DODATEK Č. 1 KE SMLouvĚ O DÍLO II/416 ŽATČANY PRŮTAH

PD II/416 Žatčany, prútah (SÚS)

Dodatek č.1			
I. Rekapitulace stavby - stavební náklady SÚS		Nabídkový rozpočet bez DPH	TDK 1		Nový rozpočet bez DPH
Objekt	Popis		VCP	MNP	
SO 101	Silnice II/416	24 621 564,97	2 695 176,64		27 316 741,61
SO 181	DIO	92 000,00			92 000,00
SO 451	Osvětlení přechodů	320 319,48			320 319,48
I.Stavba celkem - stavební náklady celkem SÚS		25 033 884,45	2 695 176,64	0,00	27 729 061,09

SO 101 Silnice II/416 - vyplnění dutiny v km. 1,320

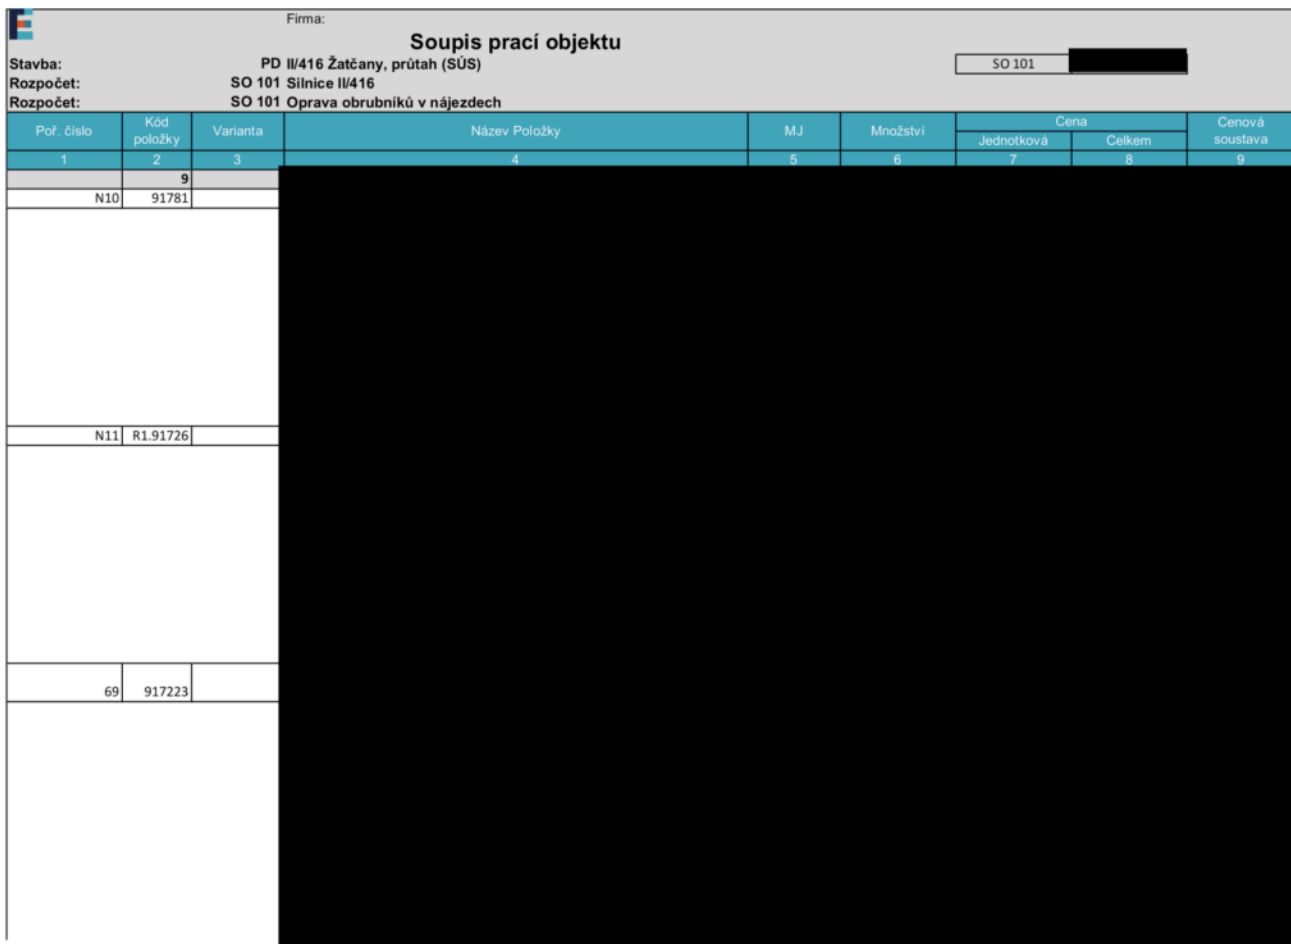
- Vyplnění dutiny po starém mlýnském náhonu pod komunikací v km 1,320 směsí betonu. Při provádění zemních prací byla v km 1,320 objevena stávající dutina (starý náhon k Mlýnu) pod celou šíří komunikace. Z důvodu následných prováděcích prací a to recyklaci za studena by bylo zasáhnuto do stávající klenby stropu této dutiny a hrozilo by její zborcení.
